改善箇所説明図⑤

基準不適合発生箇所⑤：

原動機（原動機制御用コンピュータの電源供給リレー）

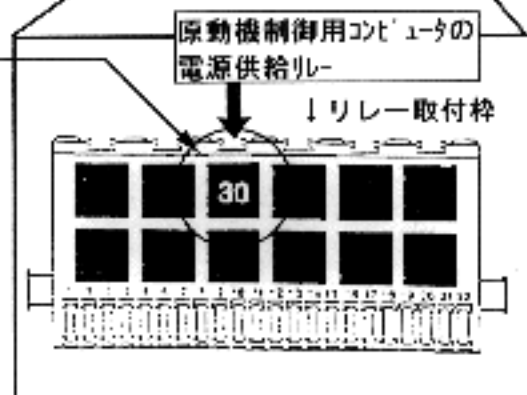
原動機制御用コンピュータに電源を供給するリレーにおいて、当該リレーの内部回路に製造不良のものがあり、そのまゝの状態で使用を続けると、最悪の場合、当該リレー内部の回路が断線し、原動機が停止するとともに始動できなくなるおそれがある。
